Informe Consolidado de Solicitud de Aclaraciones, Rectificaciones y/o Ampliaciones Complementario a la Declaración de Impacto Ambiental del Proyecto “Parque Fotovoltaico Los Boldos”

Nombre del Titular : Longotoma Solar SpA
Nombre del representante Legal : Juan Pablo Toledo Torres
Dirección del Titular : Rosario Norte 407, oficina 1201, Las Condes, Santiago.

El presente Informe Consolidado de Solicitud de Aclaraciones, Rectificaciones o Ampliaciones a la Declaración de Impacto Ambiental del proyecto “Parque Fotovoltaico Los Boldos”, contiene las observaciones generadas en virtud de la revisión de la DIA.

Figura 1: Ejemplo sectores con vegetación no se incluidos en las áreas de corta.

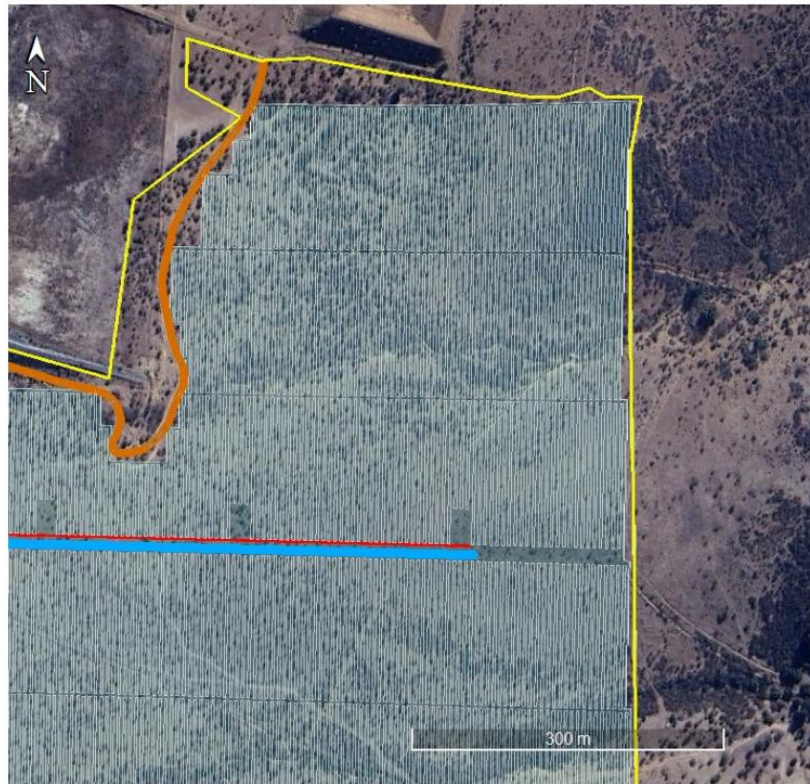
23. Respecto de la respuesta 65 letra b) de la Adenda, en relación con los cortafuegos, se solicita indicar gráficamente el “*buffer de 20 m*”, que se menciona y/o las “*(...) áreas que son parte de la superficie que se afectará y se dejará como parte de la zona de proyecto, pero sin obras contempladas*”, que actuarán como barreras ante incendios. Lo anterior, toda vez que, al revisar la capa “Layout Actualizado AdendaPFV LB.kmz”, del Anexo 2.1.1 “KMZ Proyecto” de la Adenda, y la capa “AreaObrasyPartes.shp” del Anexo 2.9 de la Adenda, no se grafican estas zonas, y por el contrario en algunos sectores del parque se observan sectores con vegetación entre los paneles y el cerco, que estarían excluidos de la intervención. A modo de ejemplo, en la siguiente imagen se muestran las obras declaradas (camino, zanjas, cerco y paneles), así como la vegetación excluida de corta entre las obras.

Figura 2: Área 6.4 del PAS 148.

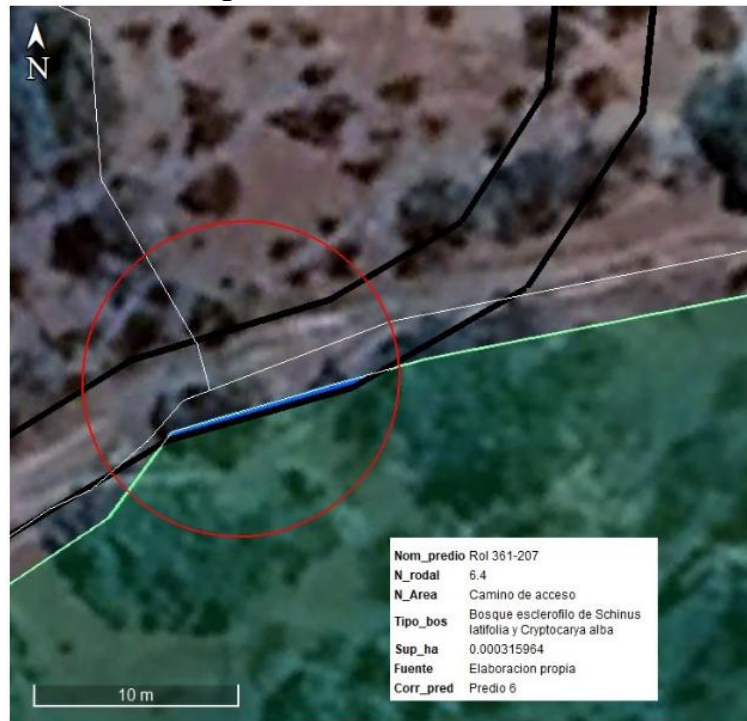
- e) Con relación al numeral 9 “Cartografía” del Anexo 3.3 de la Adenda, se requiere revisar la consistencia entre las capas del proyecto que se refieren a las áreas afectas al PAS, ya que

se detectó inconsistencias entre los polígonos de la capa “areaPAS148” del Anexo 2.9 y la capa “Area_LosBoldos” del Anexo 3.3. Adicionalmente, se observó que las Áreas a intervenir N°6.4; 8.1 y 8.2, presentan superficies menores a 20 m² que son producto de errores en los límites de las formaciones. A modo de ejemplo, se muestra la superficie del Área N°6.4, en la que claramente la formación bosque es más extensa que los que se gráfica, no obstante, puede ajustarse la obra de manera que no se requiera intervenir.

Figura 4: Polígonos a revisar para descartar continuidad bosque de preservación.

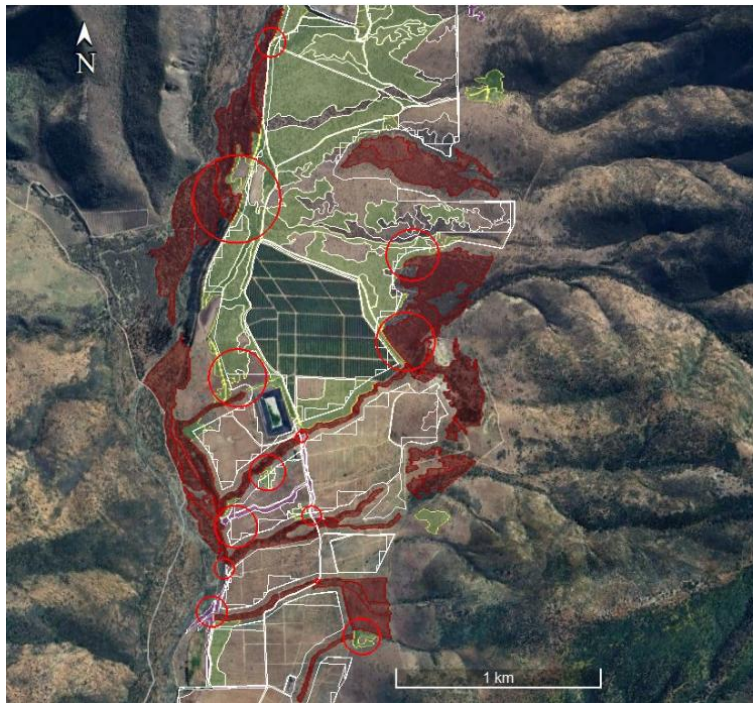
40. De acuerdo a las adecuaciones del proyecto y revisado el trazado y áreas de ocupación, así como la actualización de la caracterización de las formaciones vegetales, se solicita revisar la clasificación y continuidad de los polígonos identificados como bosque no regulado, bosque nativo y bosque nativo de preservación (BNP), ya que se observa que algunos de los polígonos definidos como bosque no regulado, en realidad cumplen con las características de bosque nativo, y por otra parte algunos de estos, indicados como no regulados, están contiguos a áreas de bosque nativo de preservación, que en realidad corresponderían a continuidad de esas formaciones y en particular a hábitat de guayacán. A modo de ejemplo, se grafican a continuación destacados en círculos de color rojo los polígonos que requieren ser revisados.

En ese sentido, se requiere que, una vez revisados los polígonos, se verifique que no hay afectación directa de Bosque Nativo y/o intervención de Bosque Nativo de Preservación, o alteración del hábitat de guayacán. En particular, para descartar la no alteración del hábitat de guayacán debe indicarse claramente las acciones específicas para evitar efectos sobre estas formaciones, o modificar nuevamente el trazado de las obras, de manera que se asegure la no intervención de BNP, ya que a pesar de lo declarado y las modificaciones presentadas, el titular no ha descartado que al Proyecto le aplique el PAS 150.

Figura 6: Túnel Pullalli en relación con las obras del Proyecto.

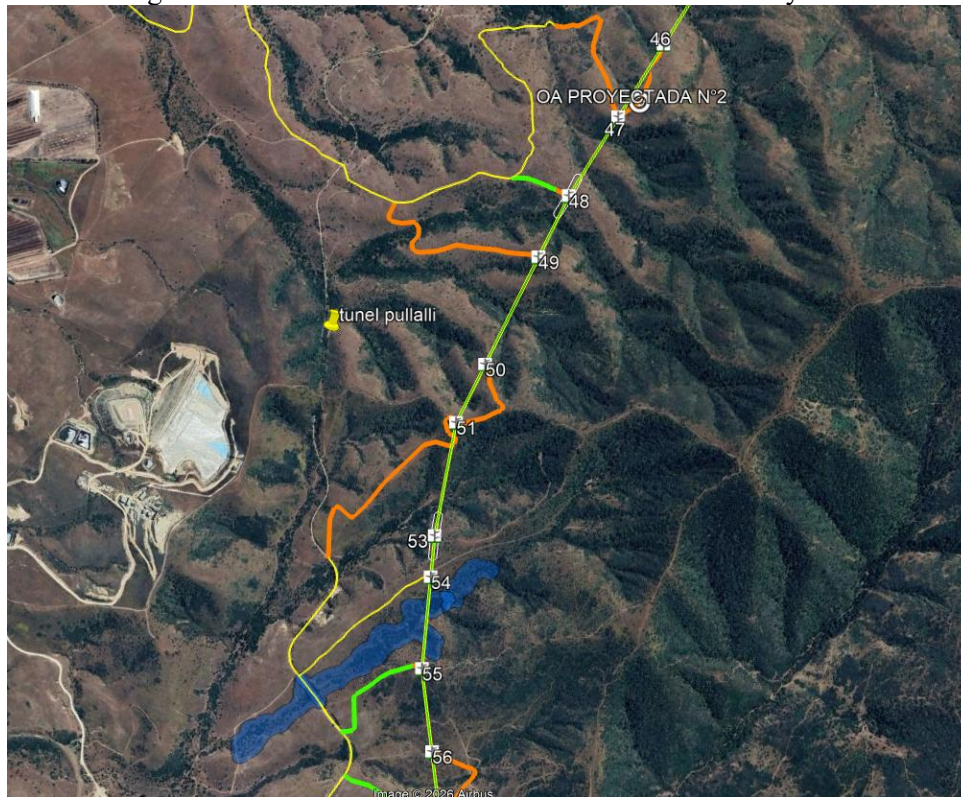
- c) Se solicita la incorporación de un nuevo punto de observación (PO) asociado a la Unidad de Paisaje N°5 (Cordón Montañoso y Quebradas), correspondiente al entorno de la ruta Pullalli–Longotoma y sector del túnel, el cual presenta condiciones de visibilidad directa, cercanía a las obras proyectadas y uso efectivo por parte de la población, configurándose como un punto de observación potencialmente sensible. Adicionalmente, se solicita complementar con fotomontajes.
